ACTA DE REUNION No.

TEMA	Comité de Evaluación sobre Patrimonio Cultural (C.E.S.P.C.)

1. Propuesta de rampa externa en sede principal Ciudad Universitaria Cra 13 Nº 13 -12

FOTOMONTAJE 7

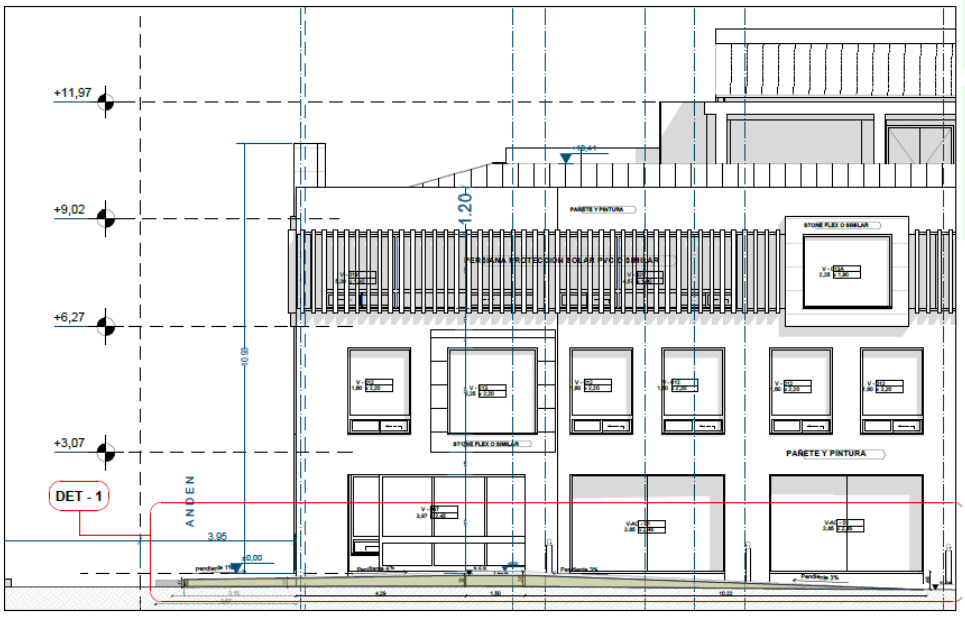
En la visita realizada se constato que la alternativa más viable en términos de ejecución es la No 3, sin embargo, se realiza especial énfasis y recomendación en relación al retiro de cada una de las piedras originales del espacio público y posterior instalación en articulación con la intervención del andén, lo que permite disminuir el impacto visual en cuanto a la materialidad y conservación de dichos elementos.

Jairo Guaqueta indica que, la propuesta 1 – 2 representa afectación significativa al andén original. Así mismo indica que el edificio tiene una entrada a la mitad del andén sobre el costado lateral y se debe revisar esa posibilidad. Así mismo es importante contar con la presencia del funcionario encargado del espacio público para ver la afectación del mismo.

El consejero de Cultura, Gilberto Parra expresa que le gusta la propuesta ya que se mantiene y propende por la conservación de las piedras.

CORTE C2 ESC 1:50

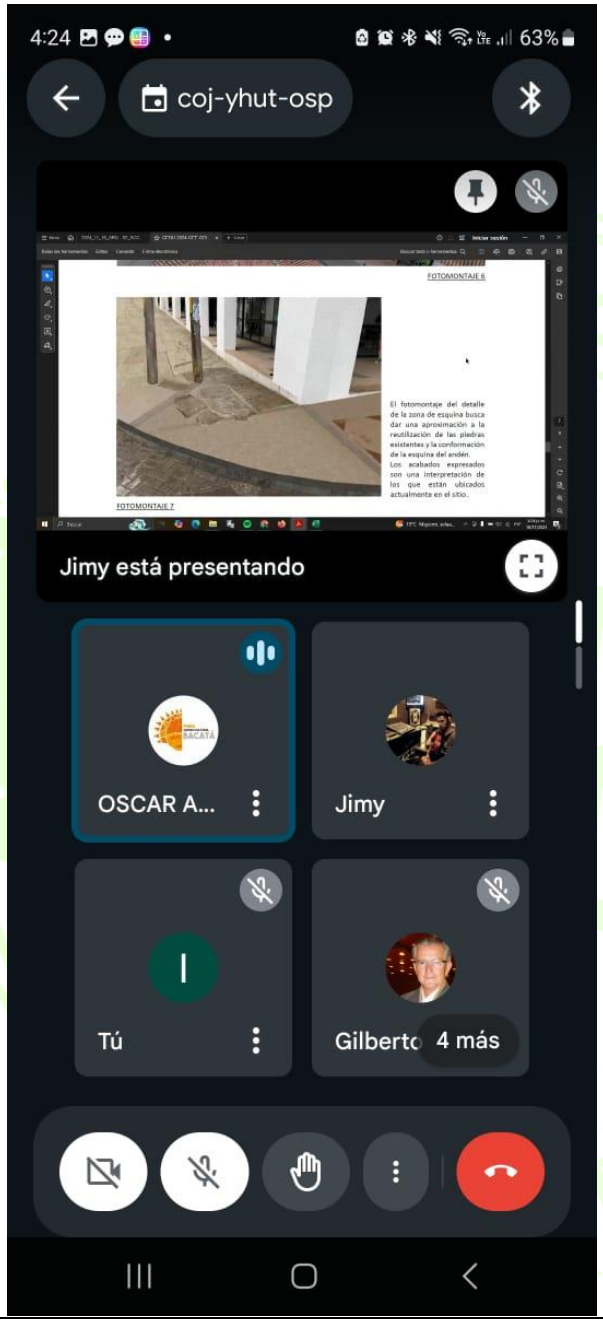
Esta Alternativa no solo soluciona el Acceso PMR del edificio CUS sino que configura la curva de la esquina de la plaza contribuyendo al concepto y fluidez del espacio público urbano del municipio.
